## Høringsuttale til tilleggssøknad for 132 kV kraftlinje Dalsbotnfjellet vindkraftverk-Frøyset trafo i Gulen og Masfjorden kommunar

NVE ber i brev av 23.02.2016 om uttale til tilleggssøknad frå Zephyr AS for ei 132 kV kraftlinje frå Dalsbotnfjellet vindkraftverk i Gulen kommune til Frøyset trafo i Masfjorden kommune.

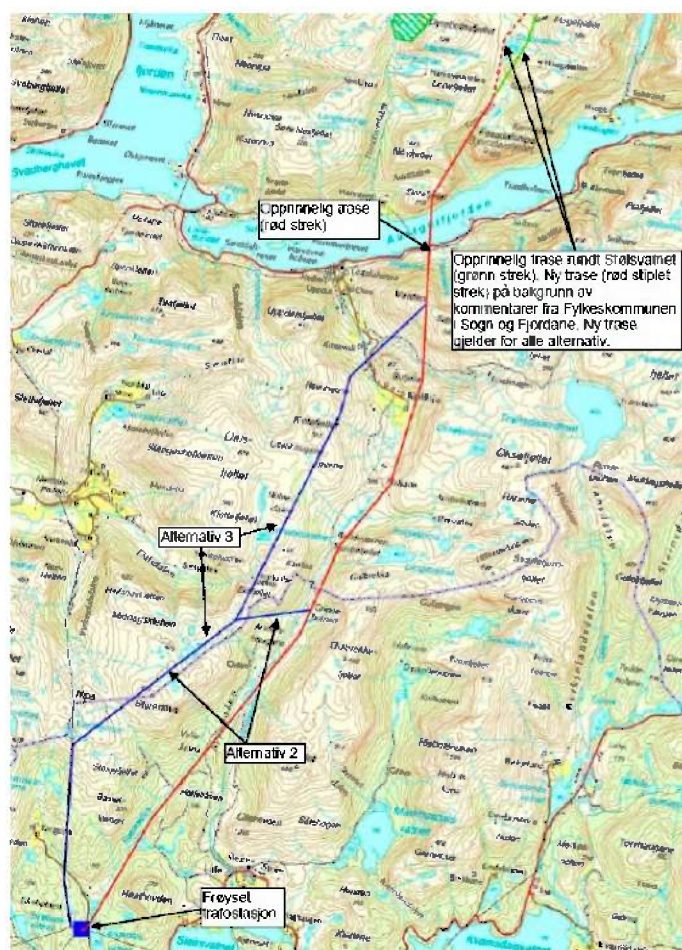
Vi ser positivt på at kraftlinja no er planlagt på vestsida av Stølsvatnet. Vidare finn vi at det nye alternativet (alt. 3) kjem betre ut i forhold til kulturminne og kulturlandskap enn tidlegare alternativ, og vi meiner at dette bør leggest til grunn for utbygging.

Det opprinnelege alternativet (alt. 1) er i konsekvensvurderinga som følgjer søknaden, vurdert som betre enn alt. 2 og 3 når det gjeld tema landskap og friluftsliv. Dette har samband med at kraftlinja under alt. 2 og 3 vert lagt over høgder i terrenget og vil dermed bli meir eksponert for innsyn frå større område. Fylkesrådmannen meiner at visuelle verknader bør vurderast nærare gjennom den vidare konsesjonshandsaminga (jf. aktuell synfaring i terrenget).

Fylkesrådmannen ser at det i tilleggssøknaden er gjort endringar i linjetraseen i tråd med vår tidlegare uttale. Fylkesrådmannen støttar vurderingane som er gjort for ulike tema i tilleggssøknaden, men er usikker på konklusjonen om at alternativ 3 kjem best ut totalt sett og ønskjer at visuelle verknader vert vurdert nærare gjennom den vidare konsesjonshandsaminga.
